女川原子力発電所第2号機 原子炉建屋屋根トラスの耐震補強について

2021年10月4日
東北電力株式会社

【5-1】原子炉建屋屋根トラスの耐震評価

主トラス接合部
補強前後

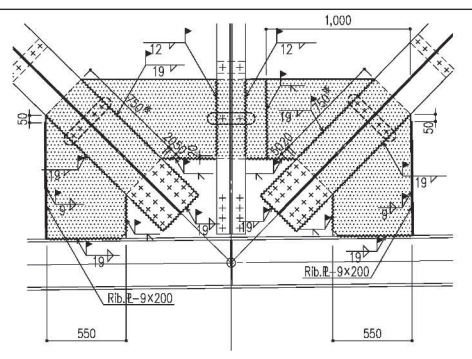
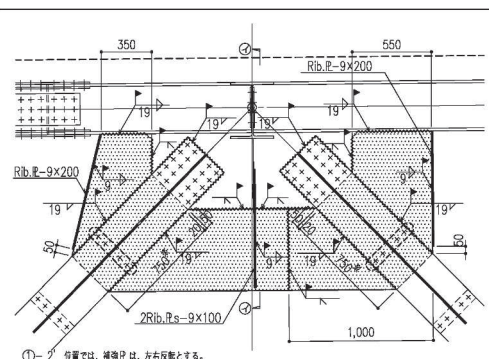
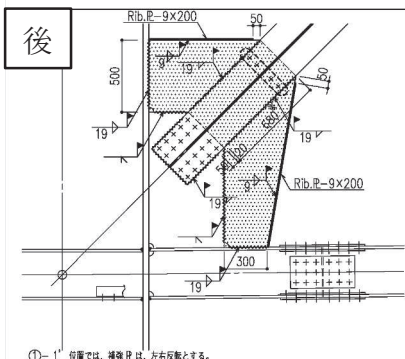
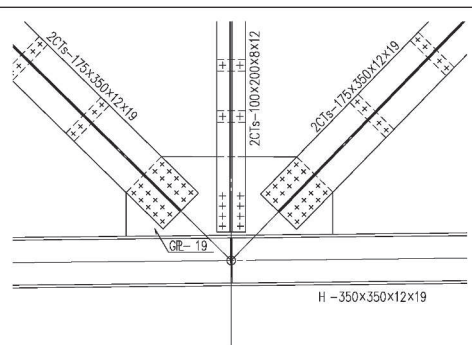
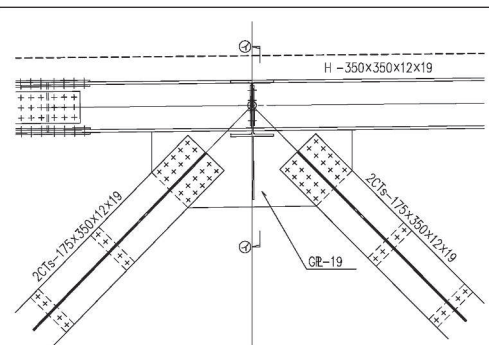
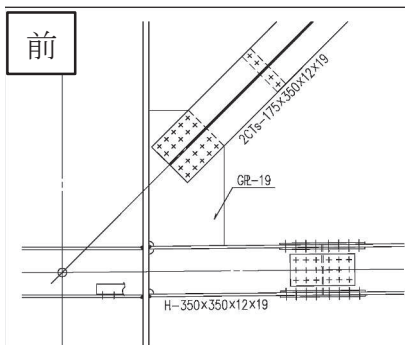
➤ 屋根トラスの接合部について、基準地震動 S_s に対して短期許容応力度以下となるように補強工事を実施した。

①-1' 付置では、補強片は、左右反転とする。

①-2' 付置では、補強片は、左右反転とする。

サブトラス軸組図 (R7通り, 補強前)

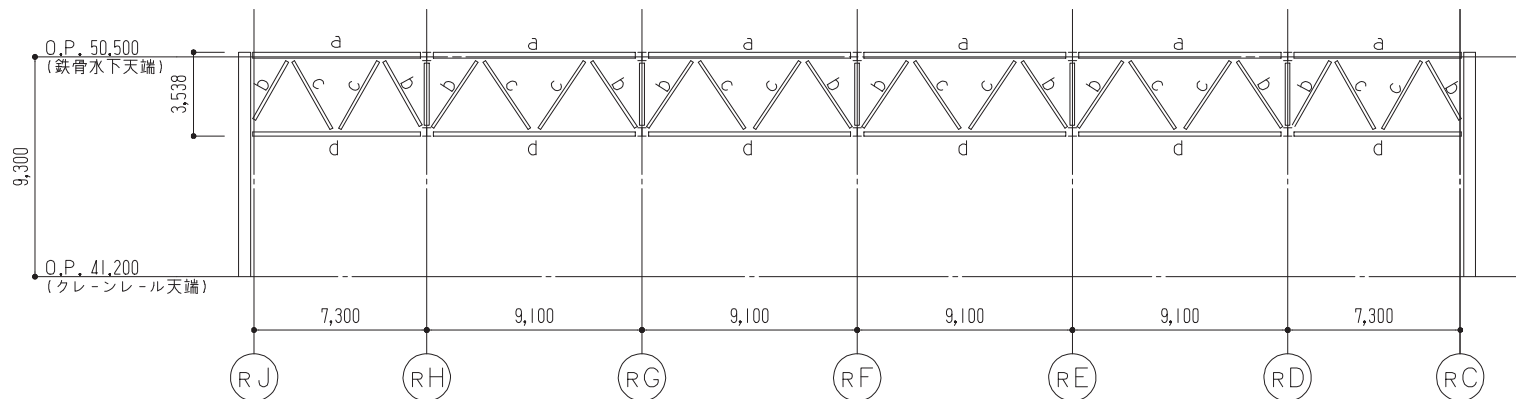
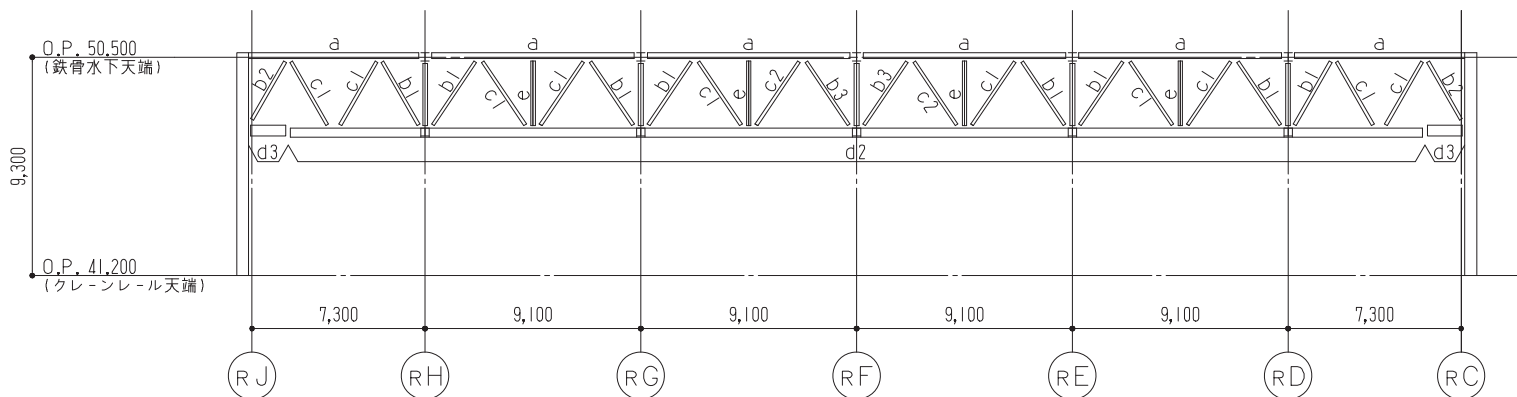
- サブトラスについて、斜材、下弦材に部材を追加して部材断面を大きくし、一部に束材を追加するとともに、母屋について、サブトラス下弦材から方杖による支持を追加する補強工事を実施する。
- 補強にあたっては、接合部が部材耐力以上となるように設計している。

サブトラス軸組図 (R7通り, 補強後)

サブトラス断面(補強前)

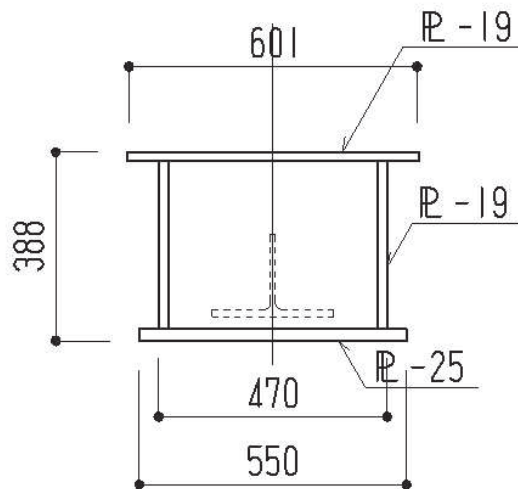
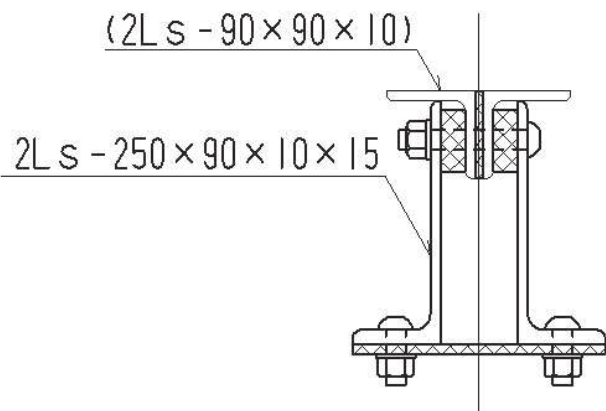
符号	部材断面
上弦材	a	H-250 × 250 × 9 × 14
斜材	b	2Ls-130 × 130 × 9
	c	2Ls-90 × 90 × 10
下弦材	d	CT-170 × 250 × 9 × 14

符号	部材断面
上弦材	a	(H-250 × 250 × 9 × 14)
斜材	b1	(2Ls-130 × 130 × 9)+2Ls-150 × 90 × 12
	b2	(2Ls-130 × 130 × 9)+2Ls-150 × 150 × 15
	b3	(2Ls-130 × 130 × 9)+2Ls-250 × 90 × 12 × 16
	c1	(2Ls-90 × 90 × 10)+2Ls-250 × 90 × 10 × 15
	c2	(2Ls-90 × 90 × 10)+2Ls-300 × 90 × 11 × 16
下弦材	d1	PL-19 × 601+ PL-25 × 550+ 2PLs-16 × 344
	d2	PL-19 × 601+ PL-25 × 550+ 2PLs-19 × 344
	d3	(CT-170 × 250 × 9 × 14)+BT-280 × 250 × 9 × 12+2PLs-16 × 350
束材	e	4Ls-90 × 90 × 6
